<b>Vorlage</b>		<b>Vorlage-Nr:</b> FB 61/0164/WP18
Federführende Dienststelle: FB 61 - Fachbereich Stadtentwicklung, -planung und Mobilitätsinfrastruktur		Status: öffentlich
Beteiligte Dienststelle/n:		Datum: 28.05.2021
		Verfasser/in: Dez. III / FB 61/700
<b>Dr.-Josef-Lamby-Straße/Am Hoerfeld - Straßenerneuerung</b>		
<b>Ziele:</b> Klimarelevanz negativ		
<b>Beratungsfolge:</b>		
<b>Datum</b>	<b>Gremium</b>	<b>Zuständigkeit</b>
16.06.2021	Bezirksvertretung Aachen-Brand	Anhörung/Empfehlung
17.06.2021	Mobilitätsausschuss	Entscheidung

Die Bezirksvertretung Aachen-Brand nimmt die Ausführungen für die Erneuerung der Dr.-Josef-Lamby-Straße und der Straße Am Hoerfeld zur Kenntnis und empfiehlt dem Mobilitätsausschuss, den Ausführungsbeschluss gemäß der Lagepläne 2019\_011\_L1, L2 und L3 zu beschließen.

**Digitale Anliegerinformation zur Erneuerung der Straßen Dr.-Josef-Lamby-Straße/Am Hoerfeld vom April 2021**

Dr. Josef-Lamby-Straße / Am Hoerfeld  
 Neubau Dr. Josef-Lamby-Straße  
 Achse A: Teil 1  
 Lageplan

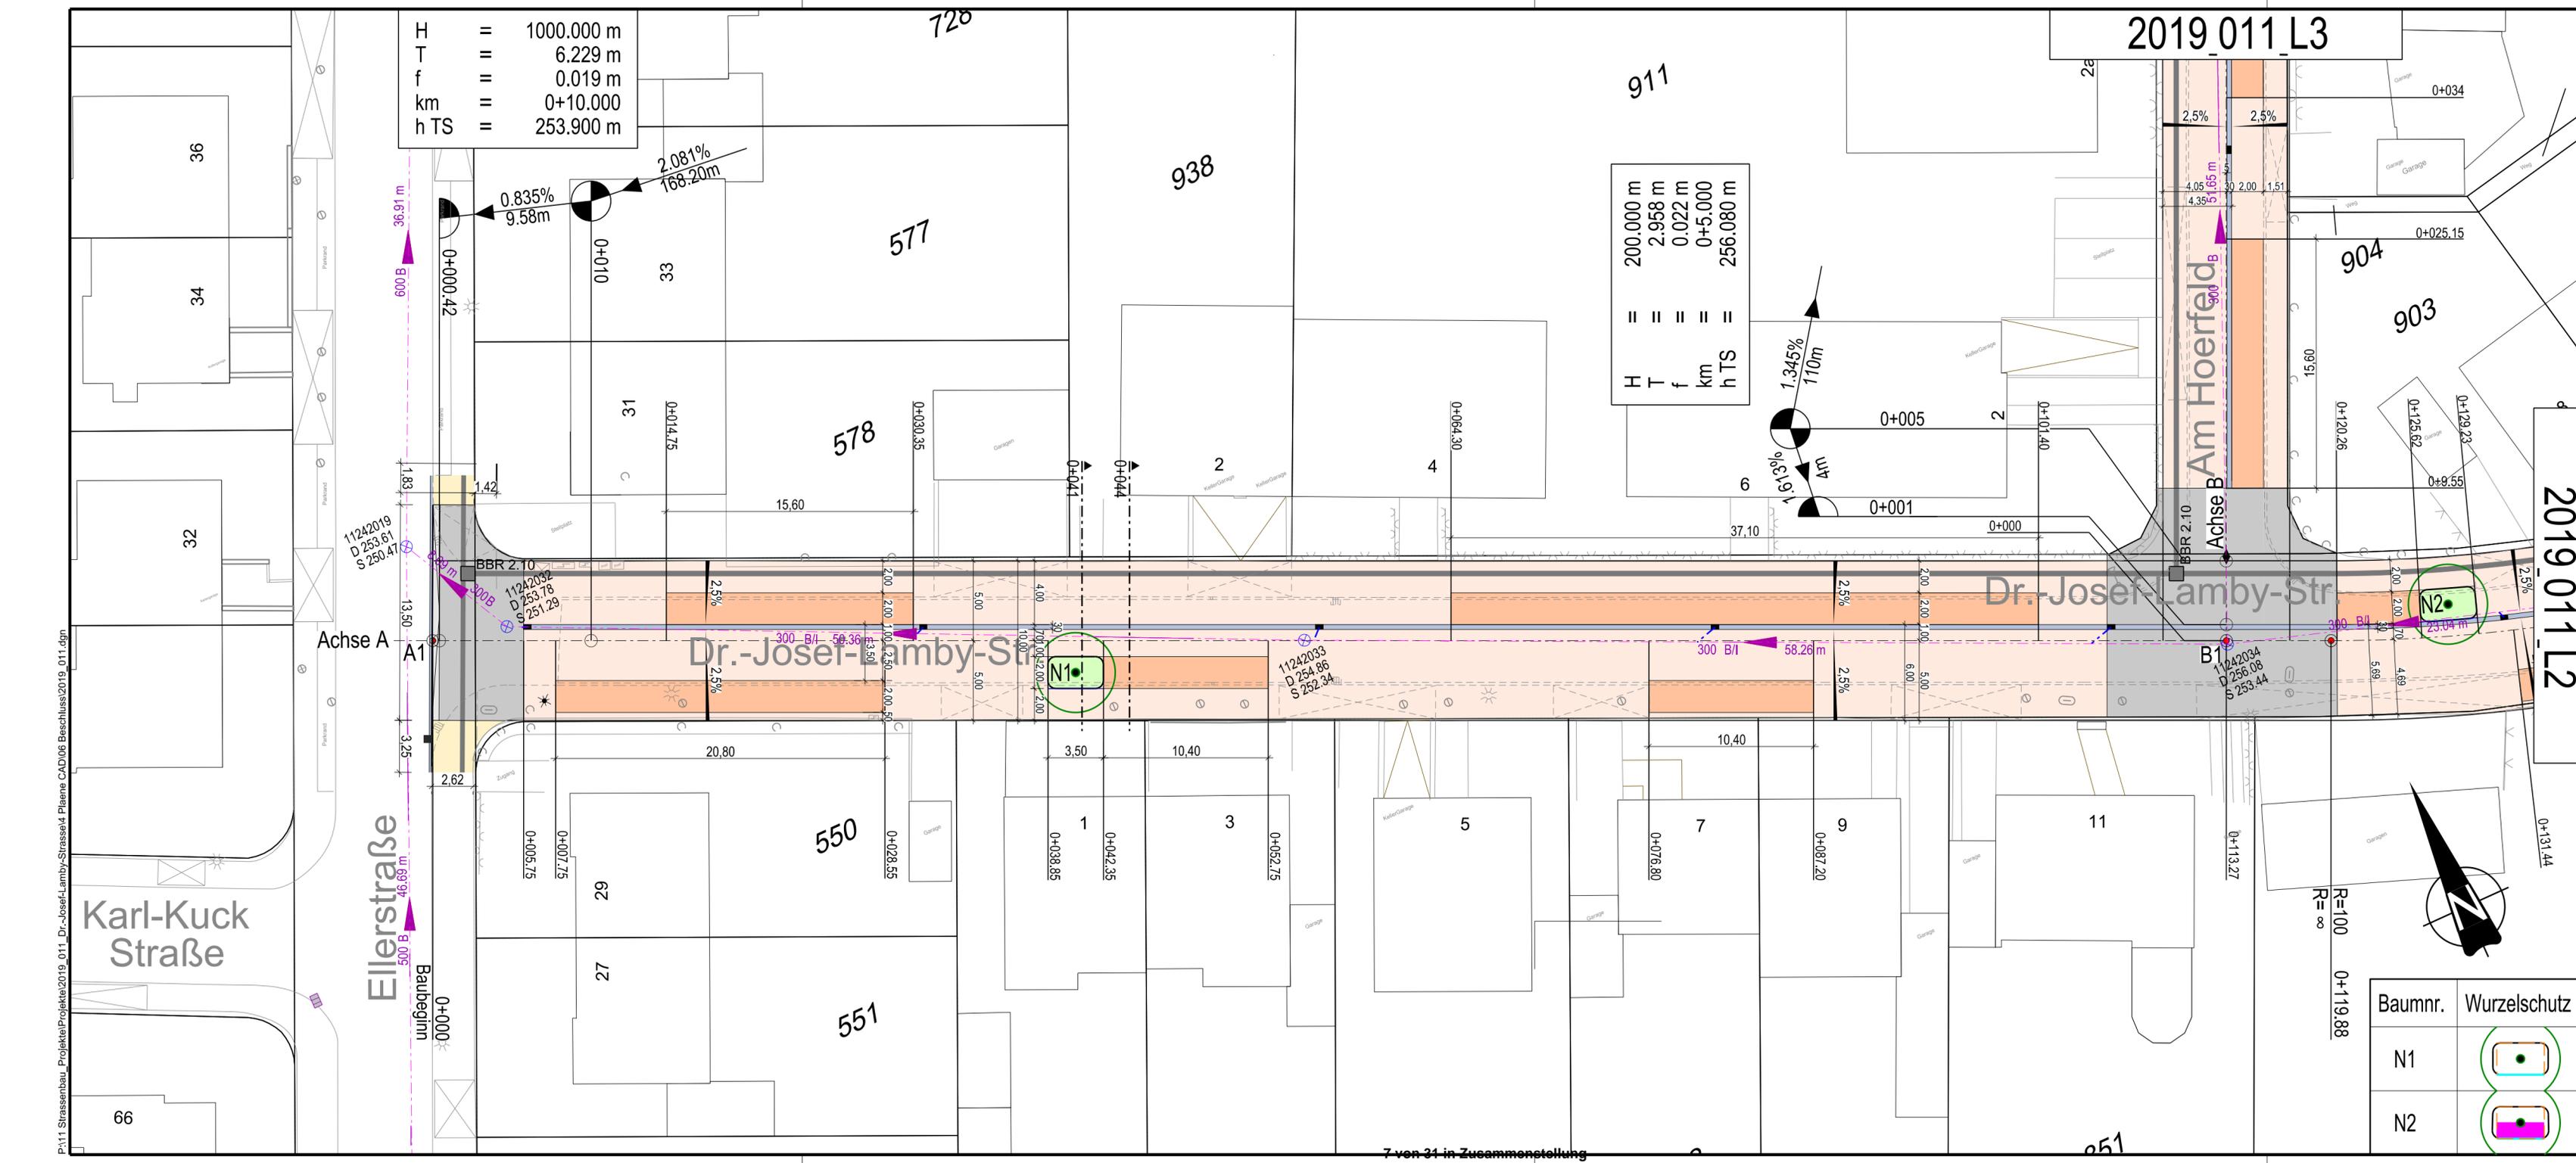
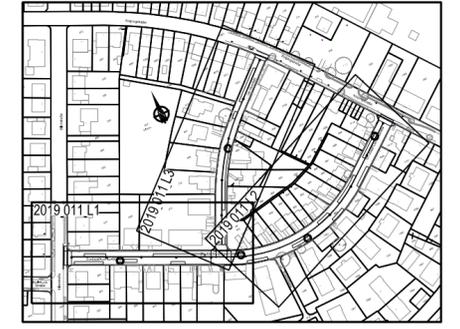
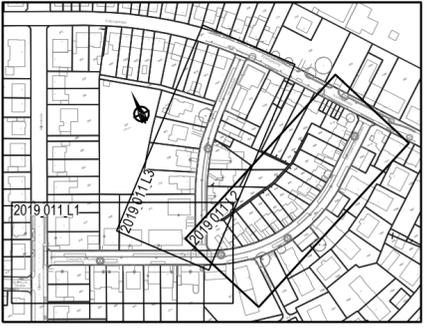
Sie planen am Haus Nr. 30 einen Baum als "Bremse" für den Verkehr.

Auf Grund der Tatsache, dass wir an 28 und 26 PV Anlagen betreiben und ein hoher Baum den Ertrag deutlich reduzieren würde, insbesondere in den Morgenstunden, würde ich bitten, dass sie hier auf einen Busch oder niedrigen Baum, wie Zierkirsche, Apfel oder einheimische Obstsorten ausweichen.

Ein Busch hätte auch den Vorteil, dass die Wurzeln weniger tief sind und weniger die vorhandenen Abwasserleitungen beschädigen würden.

Haus Nr. 30 hat eine Garage im Keller, wie es damals üblich war. Das Regenwasser wird zur Zeit abgefangen durch den Bordstein. Können sie die Straßenführung so planen, dass hier nicht durch das Anheben der Straße auf Gehwegniveau bei jedem Regen alles Wasser der Straße in die Garage läuft. Also irgendeine Art von "Hindernis/Deich", die das Wasser abhält, wie dies zur Zeit der Bordstein bewerkstelligt.

An dieser von Ihnen benannten Stelle ist ein mittel-kroniger Baum 2. Ordnung geplant. Der Baum wird seine maximale Höhe von 8-10 m in ca. 10 Jahren erreicht haben.

Durch die günstige Lage ihrer PV-Anlagen auf den Häusern Nr. 26 und 28 zu dem Baumstandort vor Haus Nr. 30 ist, wenn überhaupt, mit einer sehr geringen Reduzierung durch Schattenwurf zu rechnen.

Die Planung sieht eine Entwässerungsrinne in der Mitte der Straße vor. Das bedeutet, dass das anfallende Oberflächenwasser mit ca. 2,5 % Gefälle von den Straßenrändern bzw. Grundstücksgrenzen zur Rinne läuft und dort den Straßenabläufen zugeführt wird. So wird gewährleistet, das Oberflächenwasser bis zum maßgeblichen Bemessungsniederschlag nicht von der öffentlichen Fläche auf die angrenzenden privaten Grundstücke gelangt. Genau dieses Schutzniveau wurde bisher durch den vorhandenen Bordstein erreicht.

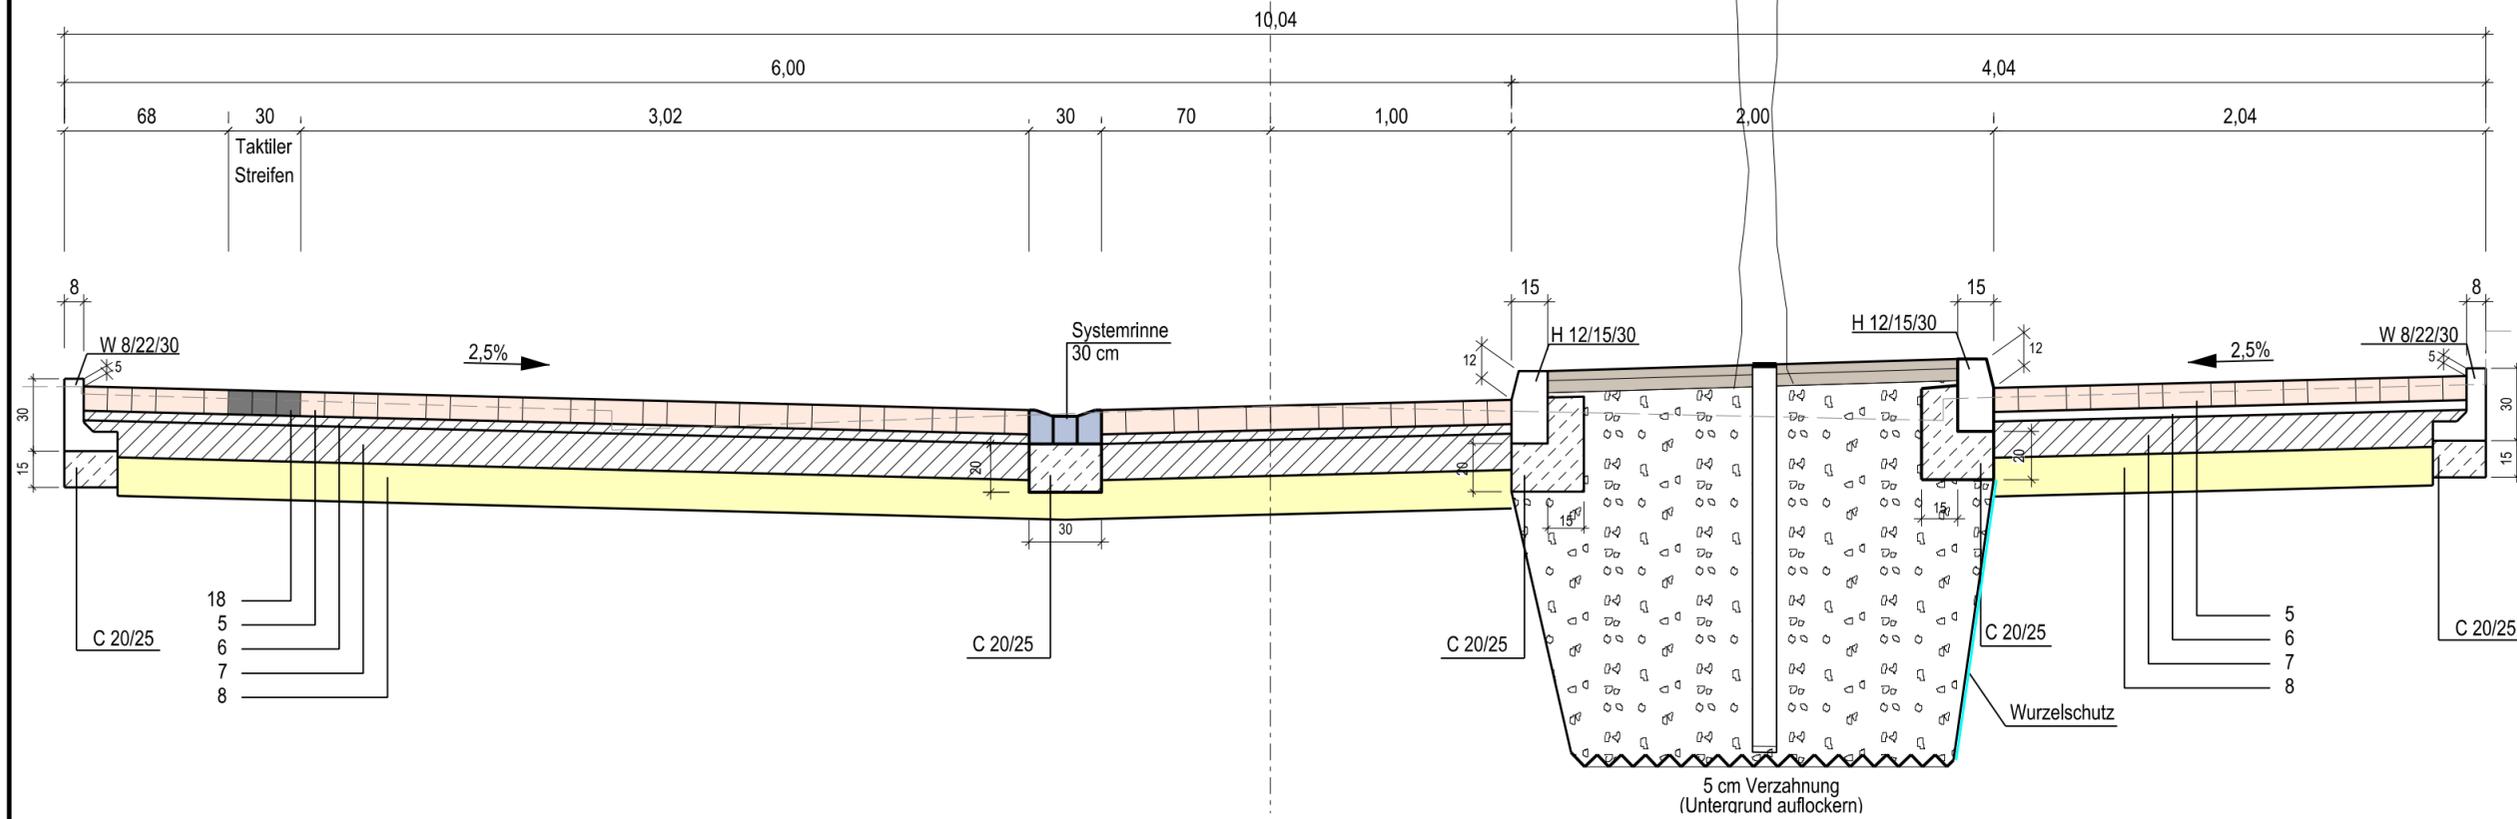
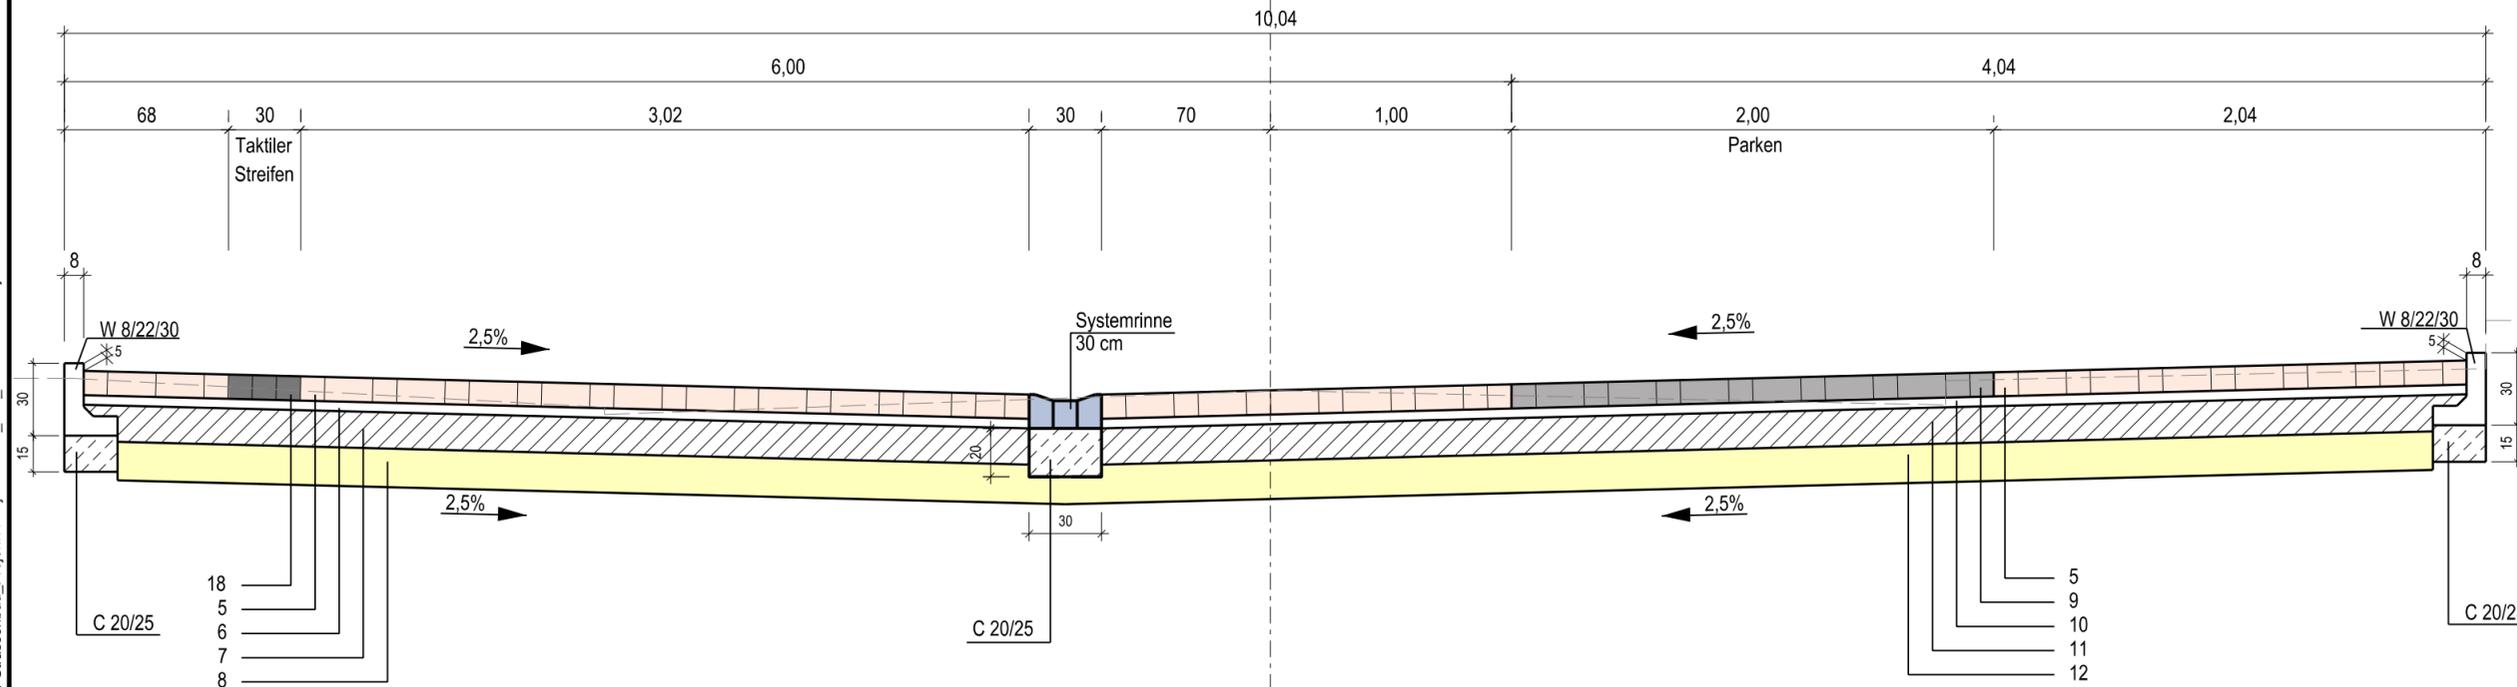
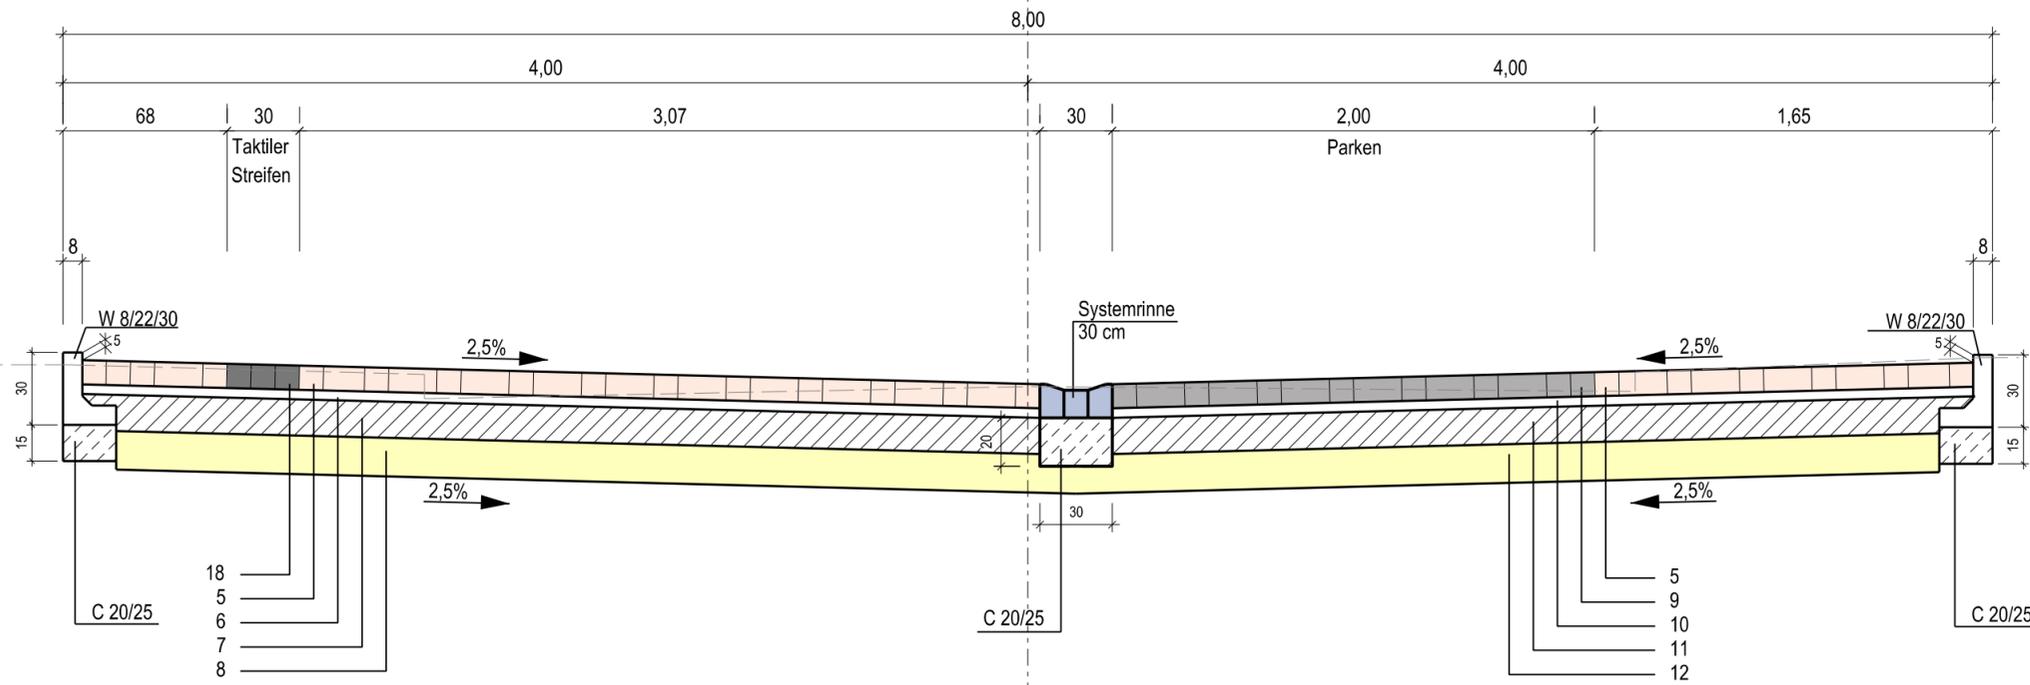
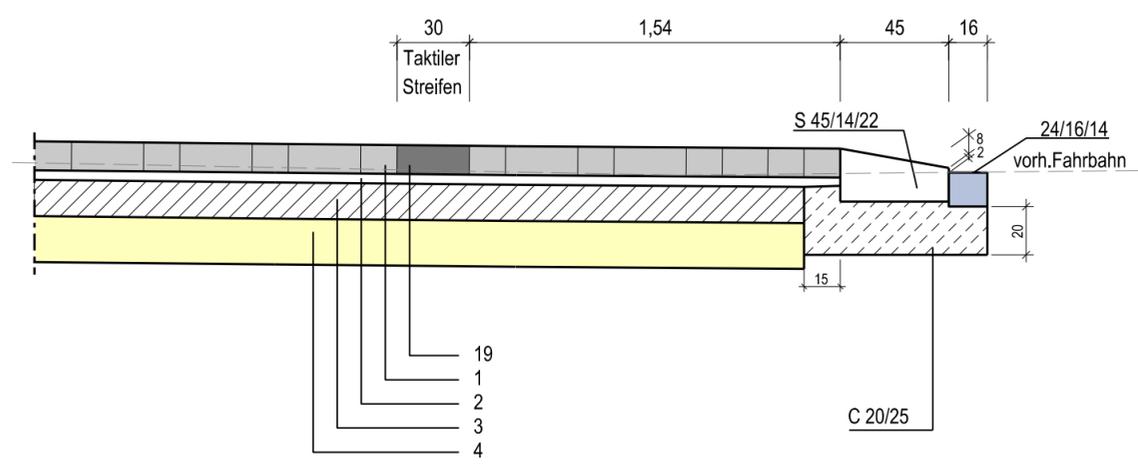
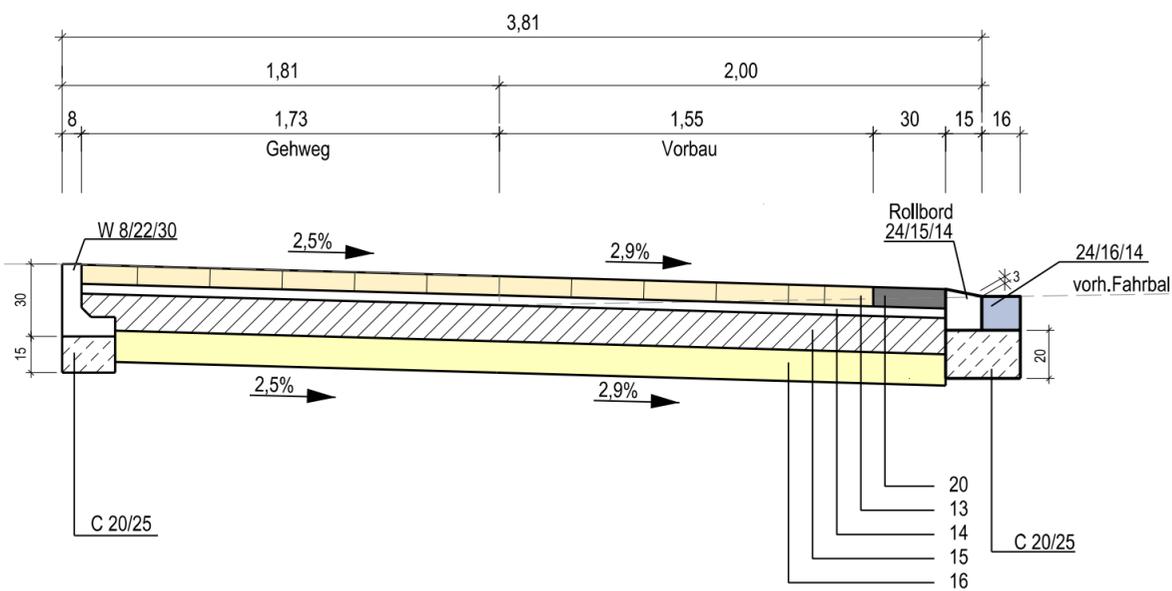
Die Straßen „Am Hoerfeld“ und „Dr. Josef-Lamby-Straße“ unterscheiden sich in der Trassenbreite und somit auch in den spezifischen und zu verteilenden Baukosten. Dies sollte in der Präsentation erkennbar sein.

Die geringere Trassenbreite der Straße „Am Hoerfeld“ führte letztendlich zur Einbahnstraßenregelung, u.a. zur Optimierung der Parkplatzsituation.

Bei denen in der Präsentation dargestellten Querschnitte handelt es sich um grundsätzliche Regelquerschnitte wie sie in den Straßen „Am Hoerfeld“ und Dr.-Josef-Lamby-Straße“ zu Ausführung kommen sollen. Es ist korrekt, dass die geplanten Querschnitte in den beiden Straßen aufgrund der räumlichen Gegebenheit verschiedene Ausbaubreiten aufweisen. Die sich daraus ergebenden Ausbauflächen gehen folglich mit einem voneinander abweichenden Materialeinsatz/Arbeitsaufwand bei der Herstellung einher. Die Annahme ist korrekt, dass somit in den jeweiligen Straßen auch tendenziell unterschiedliche Baukosten entstehen.
